「設計・建設規格及び材料規格に関する日本機械学会への  
説明依頼事項（その1）（案）」に対する回答

令和5年2月28日  
（一社）日本機械学会  
発電用設備規格委員会

第 4.1.3-1 図 ASME2011a sec. II Part D Subpart 3 FIG. G

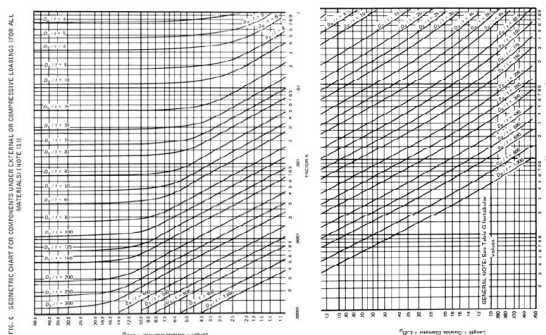
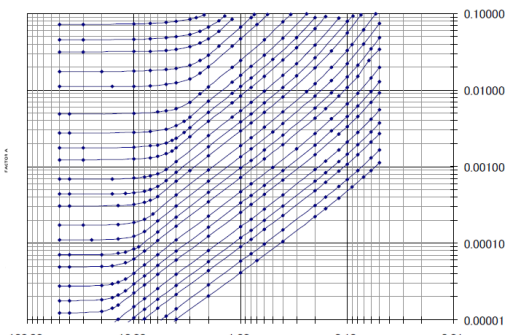
(b) 外圧チャートのデジタル値の表を追加した際、図との整合をどのように確認したのか、及びその確認結果について図表等を用いて説明して下さい。

ASME2011a の外圧チャートとデジタル値を比較し、整合がとれていることを確認しています。

以下の比較によりチャートとデジタル値が整合していることを確認している。

(a) チャート：第 4.1.3-1 図

(b) デジタル値：第 4.1.3-2 図

Part3 第3章 図21 耐食耐熱合金(GNCF1、GNCF25) 追加

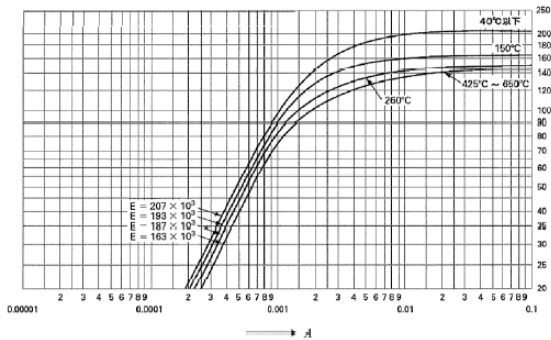
(c) 「Part3 第3章 図21 耐食耐熱合金 (GNCF1、NCF625)」の技術的根拠及び追加した考え方を説明して下さい。

2014年追補において JSME N12 「耐食耐熱合金」のうち GNCF1 について、告示第501号への取込み時に参照された ASME SB443 (UNS N06625) 等を対象に ASME 相当材を同定しました。

材料規格 2013年追補には GNCF1 に対応する外圧チャートがないことから ASME 相当材 (SB-443 等 (UNS N06625)) の外圧チャートを新たに取り込みました。

NCF625 は、1991年の JIS 改正で ASME SB 443 等を基に JIS G 4901~4904 に追加された材料で、GNCF1 と NCF625 が相当材であることを同定しました。

GNCF-1 に対応する外圧チャートと同じ外圧チャートを NCF625 に対しても適用させることとしました。
